Onderwerp Beantwoording vragen ex art. 36 RvO Partij voor de Dieren,
GroenLinks, ChristenUnie, Student en Stad, Partij van het Noorden, SP
en D66 over aanleg looppad Sterrebos
ter informatie

Telefoon	14 050	Bijlage(n)	1	Ons kenmerk	111218-2024
Datum	25-04-2024	Uw brief van		Uw kenmerk

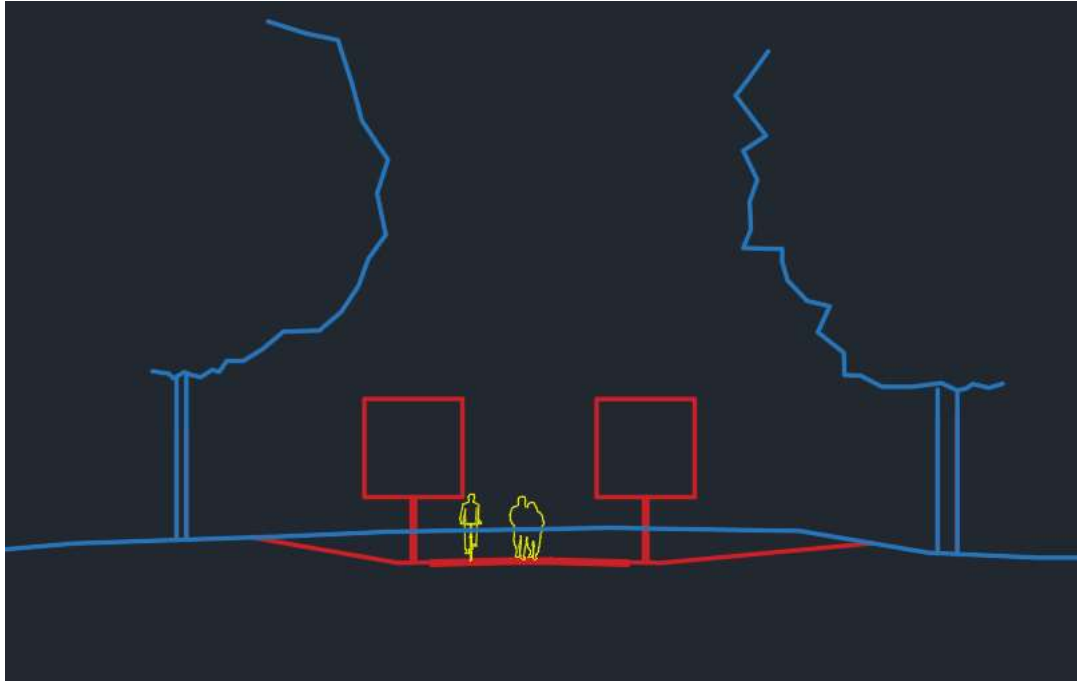
2. *In het Rode Boekje is een wandelpad aangegeven, maar wordt niet gesproken van een oorspronkelijke historische wandelroute en zichtlijnen door en naar de Sterrebosstraat. In het definitieve ontwerp worden mogelijk meer bomen gekapt dan noodzakelijk. Kan het college toelichten waarom in het uiteindelijk ontwerp gekozen is voor een wandelpad in een bredere Franse landschapsstijl in plaats van een Engelse stijl waar de natuur meer centraal staat?*

In het Rode Boekje staat op de beoogde verbinding een wandel- en fietsverbinding en niet alleen een wandelpad. Zie ook de onderstaande afbeelding.

De architect van de aannemer Combinatie Herepoort heeft er voor gekozen om deze verbinding in een bredere Franse Landschapsstijl uit te willen voeren. Het kwaliteitsteam Aanpak Ring Zuid heeft dit positief gewaardeerd. Ook de monumentencommissie heeft dit positief beoordeeld. Overigens staat op pagina 12 van het Rode Boekje een visualisatie van deze historische verbinding.

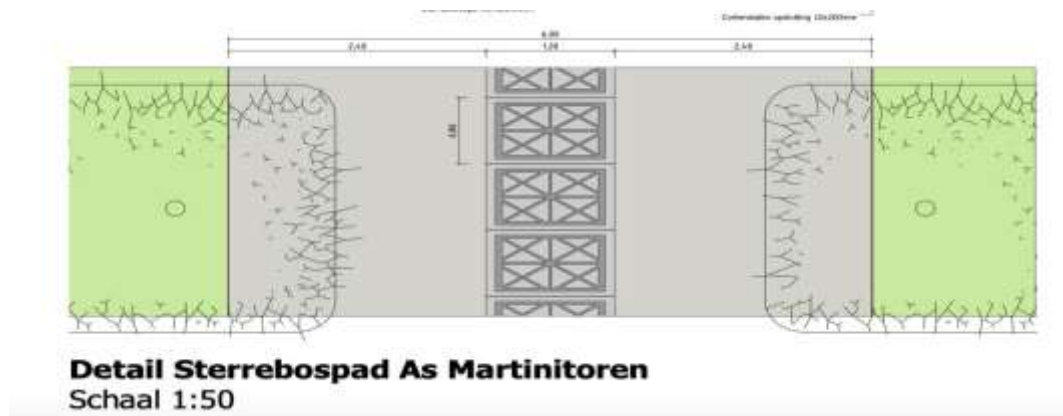
3. *Is het college het met ons eens dat we deze bomen wellicht niet hoeven te kappen als we kiezen voor de minder brede Engelse variant en dat deze optie onderzocht dient te worden?*

Het uitgangspunt in het ontwerp is dat het parkpad gebruikt wordt door zowel voetgangers als fietsers. Om vanaf de Waterloolaan met comfortabele hoogteverschillen voor de fietser (en anders mobiele) aan te sluiten op het nieuwe parkpad (lopend van Hereweg naar het Oude Winschoterdiep) zal de hoogteligging van het maaiveld aangepast moeten worden. Voor alléén de realisatie van het parkpad is het kappen van één boom noodzakelijk.

In onderstaand dwarsprofiel, staat schematisch wat er gebeurt qua hoogteligging. (rood = nieuwe maaiveld, blauw = huidige maaiveld). Het maaiveld wordt verlaagd om een comfortabel parkpad richting de Sterrebosstraat te maken.
